NUMER SPRAWY: **ZP.271.3.2022**

WYJAŚNIENIA TREŚCI SPECYFIKACJI WARUNKÓW ZAMÓWIENIA

W odpowiedzi na wniosek potencjalnego Wykonawcy o wyjaśnienie treści SWZ w postępowaniu o udzielenie zamówienia publicznego pn. „**Budowa I etapu ścieżki rekreacyjnej przy jeziorze Rzuno w Dziemianach**”, Zamawiający – Gmina Dziemiany z siedzibą pod adresem: 83-425 Dziemiany, ul. 8 Marca 3, na podstawie art. 284 ust. 6 ustawy z dnia 11 września 2019 r. Prawo zamówień publicznych (t.j. Dz. U. z 2021 r., poz. 1129 ze zm.) udostępnia poniżej treść zapytań wraz z wyjaśnieniami.

1. **lampę parkową** w poniższej lokalizacji:

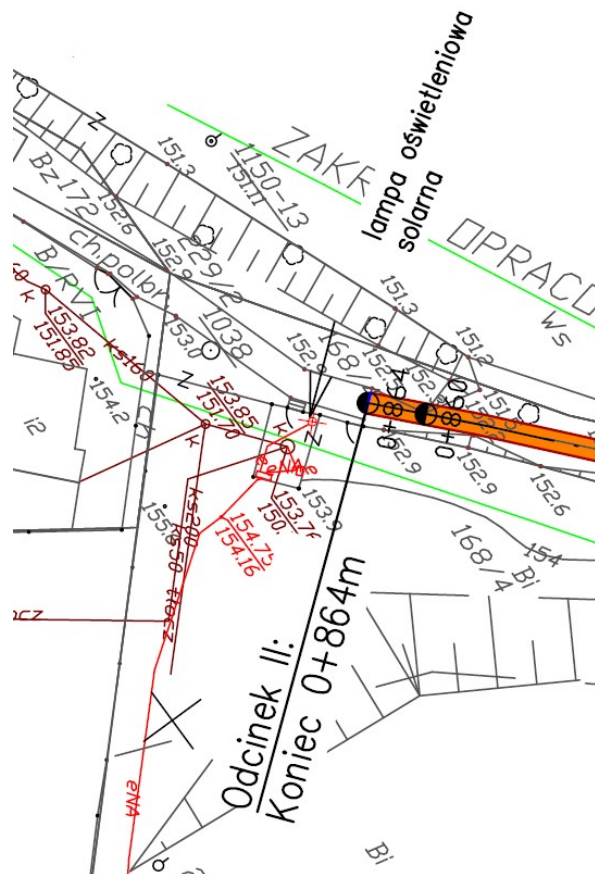
Proszę o wyjaśnienie ile i jaki rodzaj lamp należy zamontować, ponieważ są niezgodności pomiędzy przedmiarem, SWZ, a projektem.

Proszę o dołączenie specyfikacji lamp każdej z osobna - brak informacji w projekcie co uniemożliwia wycenę

Zgodnie z przedmiarem należy zamontować 2 lampy tj.:

Należy założyć wycenę lampy parkowej, pojedynczej o całkowitej wysokości nie mniejszej niż 5 m. Powinna być wykonana z materiałów chroniących ją przed szkodliwymi warunkami atmosferycznymi. Moc oprawy LED winna wynosić nie mniej niż 40W. Barwa światła 3000K (Biała Ciepła). Maszt wykonany z ocynkowanej stali, malowanej proszkowo na kolor czarny, z poliwęglanowym kloszem. Produkt w stopniu szczelności IP65. Lampa powinna zostać podłączona do skrzynki energetycznej przy istniejącej przepompowni ścieków.
